TRANSPORDIAMET

**Keskküla kinnistu
projekteerimistingimuste
eelnou kooskõlastamine märkustega**

Olete esitanud Transpordiametile kooskõlastamiseks Ida-Viru maakonna Lüganuse valla Aidu-Liiva küla Keskküla kinnistu projekteerimistingimuste eelnõu (EHR menetlus nr 459999)

Lisa 1. Ristumiskoha ehitamise nõuded

Joonis 1. Orienteeruv ristumiskoha asukoht km 2,52- 2,53

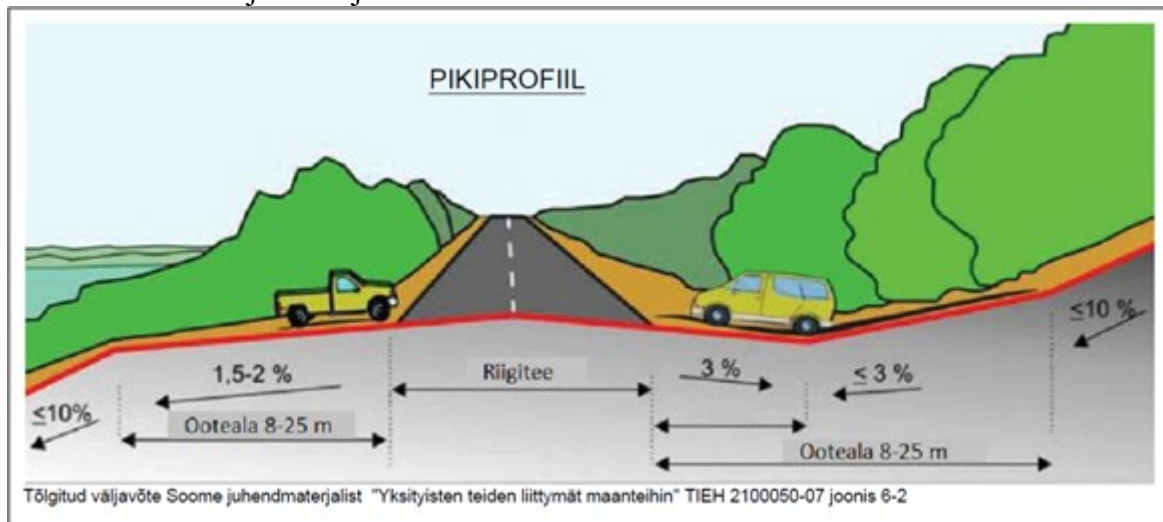
4. Projektis kasutada riikliku teeregistri (<http://teeregister.riik.ee>) põhiseid teede numbreid ja nimetusi. Oleme valmis kaaluma mahasõidu ehitamist näidislahenduse alusel. Selle eelduseks on geodeetilise alusplaani koostamine (vastavalt lisa 1 punkt 11) võimalike olemasolevate tehnovõrkude ja kitsenduste väljaselgitamiseks. Geodeetilise alusplaani koostamise ning meile maantee@transpordiamet.ee esitamise järgselt kaalume ristumiskoha ehitamiseks näidislahenduse väljastamist. Kui näidislahendust kasutada ei saa, tuleb koostada nõuete alusel lisa 1 punktis 3 nimetatud projekt. Ristumiskoha ehitamiseks (nii näidislahenduse kui projekti alusel) sõlmime huvitatud isikuga ristumiskoha ehitamise lepingu ning ehitamise kulud kannab huvitatud isik. Ristumiskoha kavandamisel EhS § 99 lg 3 alusel lähtuda **lisa 1** nõuetest ristumiskoha ehitamiseks. Ristumiskoht peab olema välja ehitatud ja Transpordiametile üle

antud enne kinnistul mistahes ehitusloa kohustusliku hoone ehitamise alustamise teatise esitamist huvitatud isikule.
